## PROJEKT DOCELOWEJ ORGANIZACJI RUCHU

### OPINIA

Dotycząca projektu stałej organizacji ruchu dla zadania pn. „Przebudowa drogi gminnej nr 420182K (ul. Kasprusie) poprzez wykonanie przejść dla pieszych w rejonie skrzyżowania z drogą gminną nr 420206K (ul. Orkana) oraz z drogą gminną nr 420214K (ul. Pod Lipkami) w km 0+535, w miejscowości Zakopane, Gmina Miasto Zakopane, w granicach istniejącego pasa drogowego”.

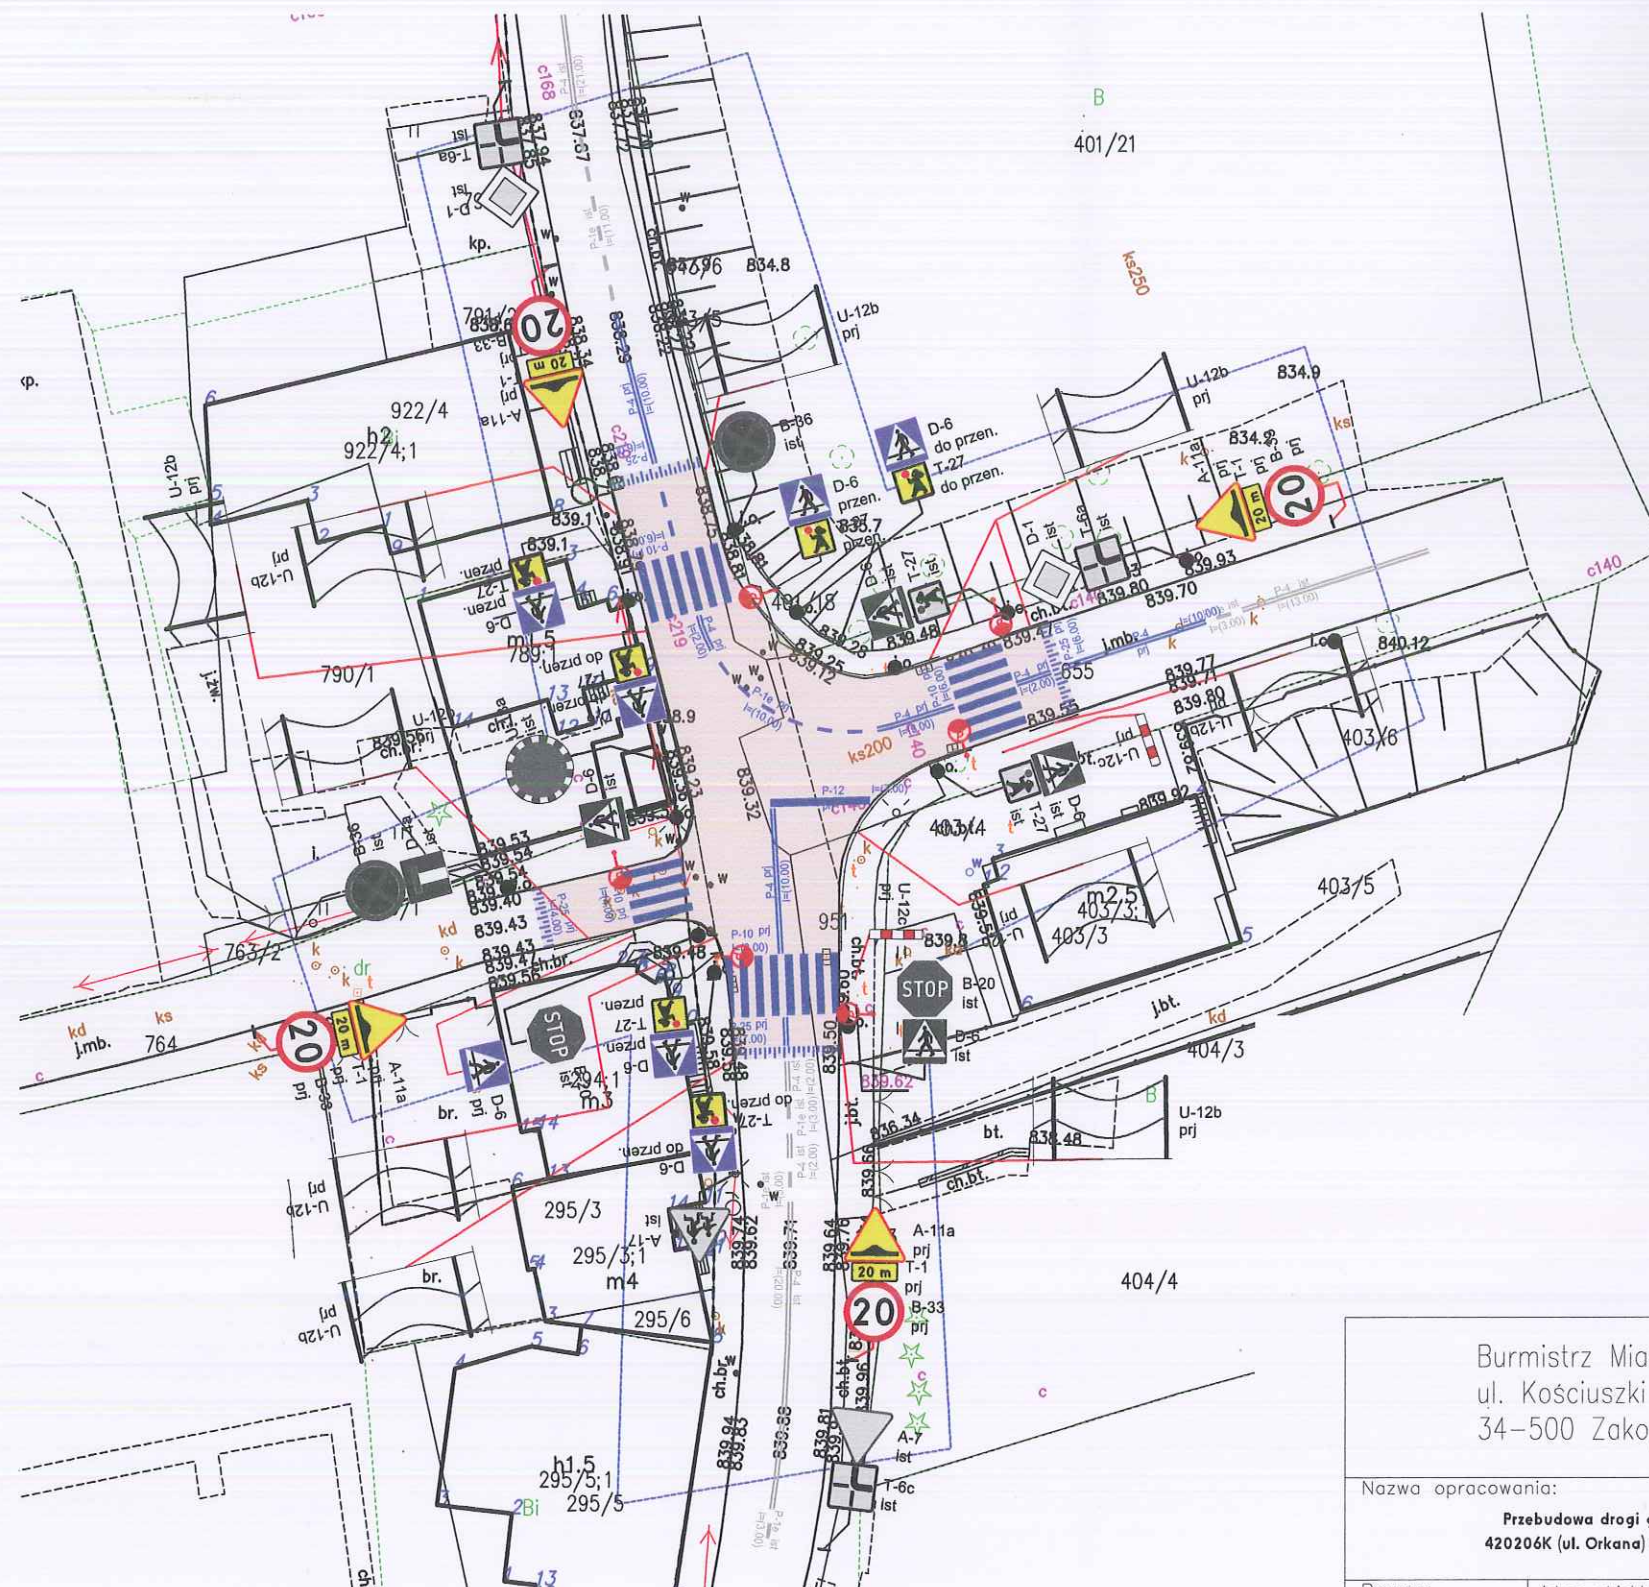
1. Z uwagi na wyniesienie tarczy skrzyżowania zastosować rozwiązania uniemożliwiające pojazdom wjeżdżanie na chodnik na całej długości projektowanego wyniesienia tj. zamontować urządzenia bezpieczeństwa ruchu drogowego – U-12c „Słupek blokujący”.
2. Rodzaj urządzenia bezpieczeństwa ruchu drogowego – U-12c „Słupek blokujący” dostosować do istniejących na przedmiotowym skrzyżowaniu.
